改善箇所説明図

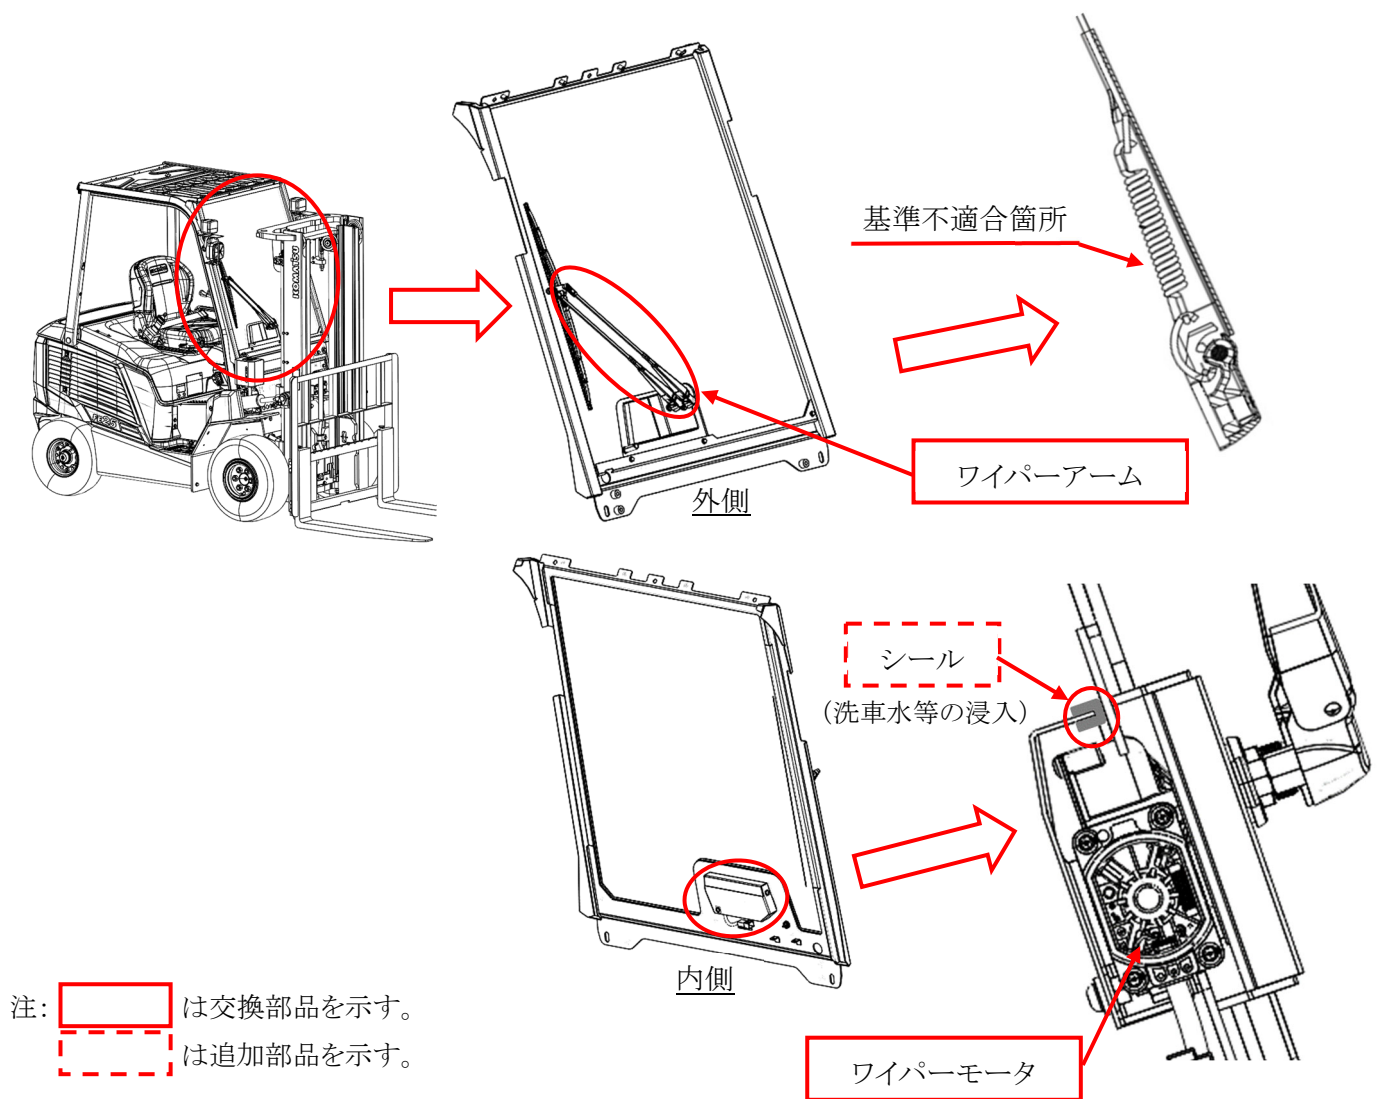
バッテリー式フォーク・リフトのワイパーにおいて、ワイパーアームに取り付いているスプリングの長さ指示が不適切なため、ワイパーが前面ガラスに強く押し付けられているものがある。そのため、そのまま使用を続けると、ワイパーが途中で止まり、動かなくなる場合がある。また、ワイパーモータカバーの設計が不適切であったため、隙間から水等が浸入しモータ内部が腐食しワイパーが作動しなくなるおそれがある。

改善措置の内容: 全車両、適切な長さのスプリングを取り付けたワイパーアームに交換する。あわせてワイパーモータを新品に交換し、ワイパーモータカバーにシールを追加する。

識別: ワイパーモータカバーのシール有無で識別する。
